- PERIZIA DI VARIANTE N.3 -

"TRATTO SCORCIAVACCHE"
MODIFICA TECNICA N. 243
OPERE D'ARTE - OPERE DI SOSTEGNO
Relazione di modifica tecnica n.243

MODIFICA TECNICA N.243

OGGETTO: Ottimizzazioni di dettaglio della paratia posta al piede del rilevato compreso tra le progressive 11+140 ed 11+506 dell'AP09

Figura 3 – Stralcio profilo trave di coronamento (Modifica Tecnica)

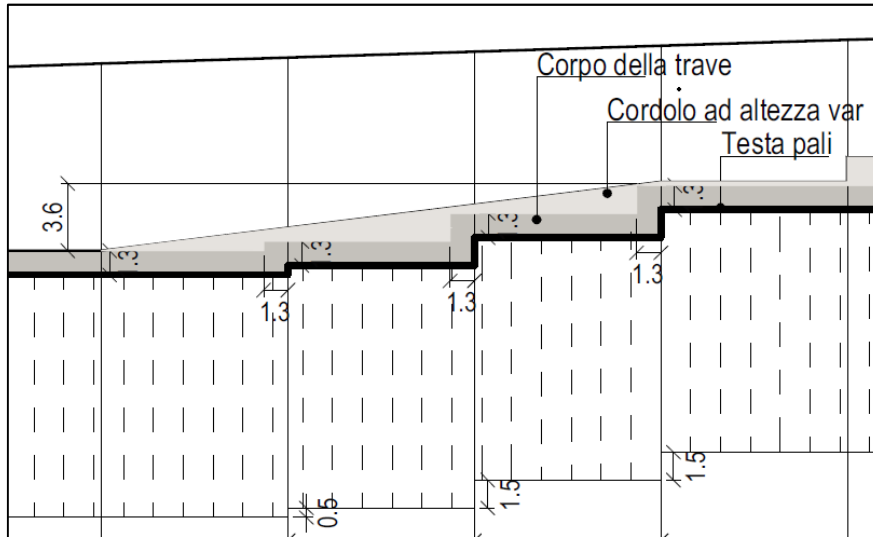
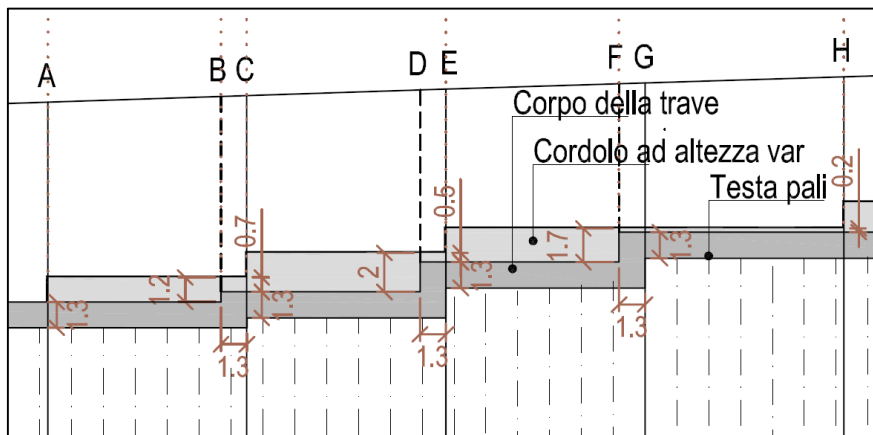
In dettaglio, per quanto riguarda il primo punto è stato rettificato l'andamento dell'estradosso della porzione ad altezza variabile della trave di coronamento. Come si evince dalla figura n.2,

quest'ultimo, infatti, presentava un andamento inclinato, che nella presente modifica è stato rettificato (fig. n.3), facilitando la sua realizzazione anche in termini di taglio delle armature. Quest'ultima, infatti, pur mantenendo la variabilità di alcune posizioni, è stata correttamente dettagliata per i singoli tratti dello sviluppo del cordolo.

Figura 5 – Armatura sezione corrente su tirante (Modifica Tecnica)

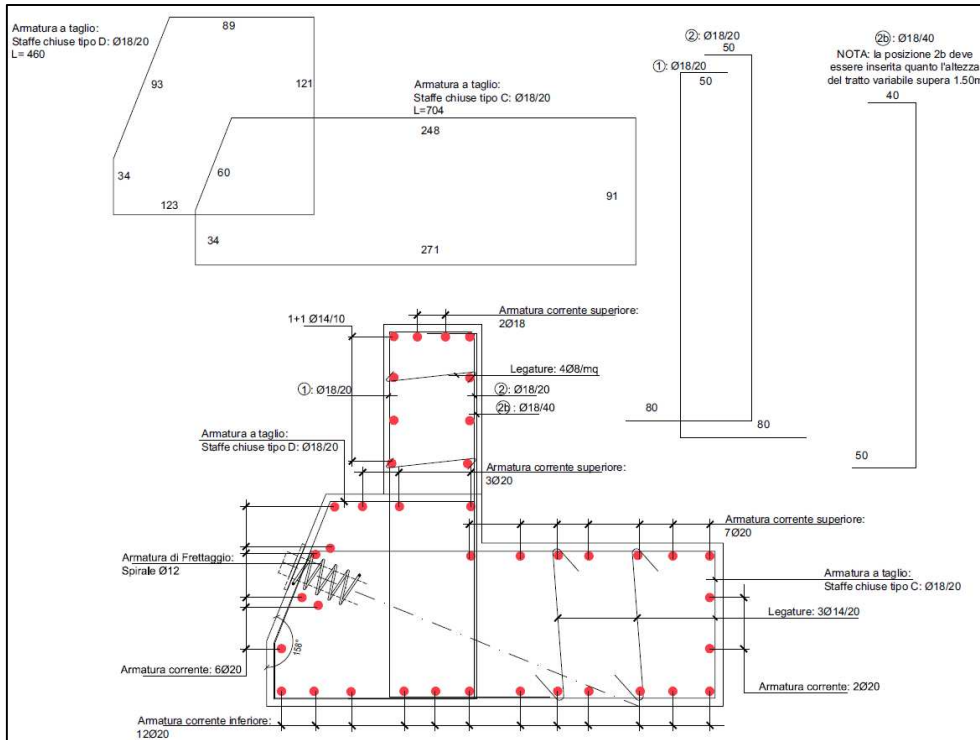
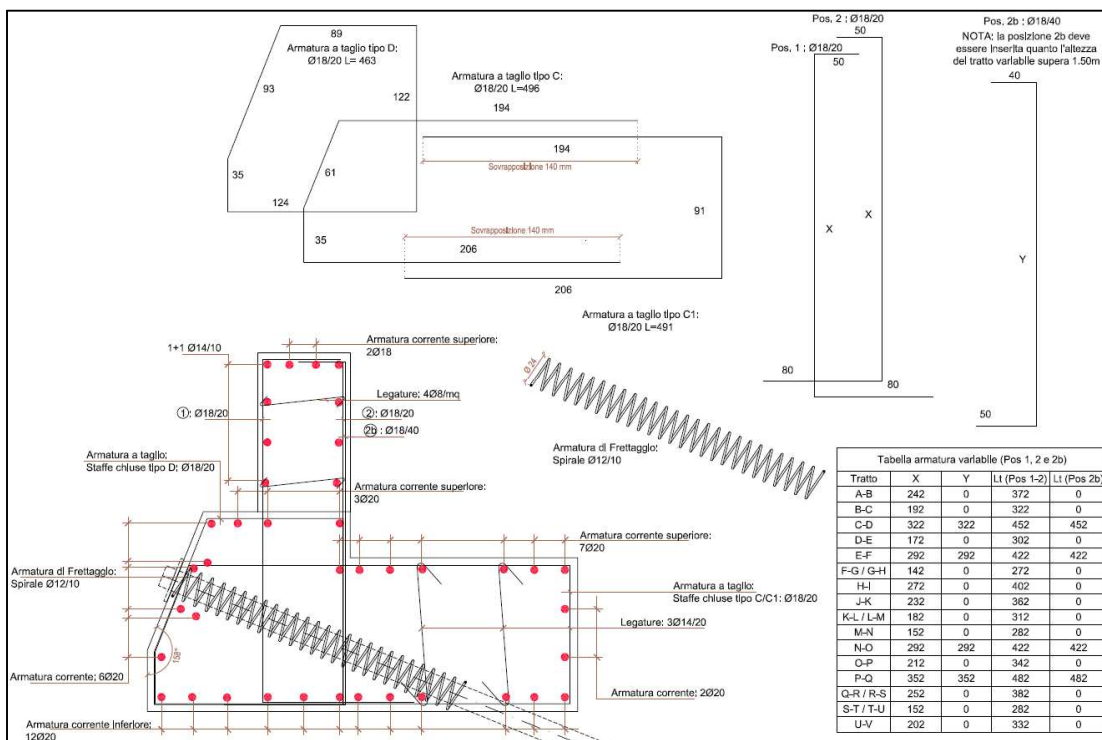
Il secondo punto, dell'elenco delle modifiche introdotte, riguarda l'ottimizzazione dell'armatura del cordolo di testa, dove alcune posizioni sono state riviste per facilitarne la realizzazione e la posa, senza alterare le verifiche strutturali.

In dettaglio, è stata rivista la "Staffa chiusa di tipo C", di cui alla precedente figura n.4, suddividendola in due ferri aperti ("C" e "C1"), più facilmente movimentabili viste anche le dimensioni previste in progetto per la suddetta staffa.

Come si evince dalla figura n.5, è stata tabellata, altresì, la dimensione variabile delle posizioni 1, 2 e 2B, previste quale armatura integrativa dove il cordolo presenta tratti con altezza variabile. L’inserimento di particolari di dettaglio delle armature ha riguardato anche le porzioni di cordolo in cui avvengono i salti di quota, per i quali è stata sviluppata più in dettaglio la distribuzione delle armature aggiuntive ivi previste, ottimizzando anche qui le posizioni relative alle staffe chiuse aggiuntive.
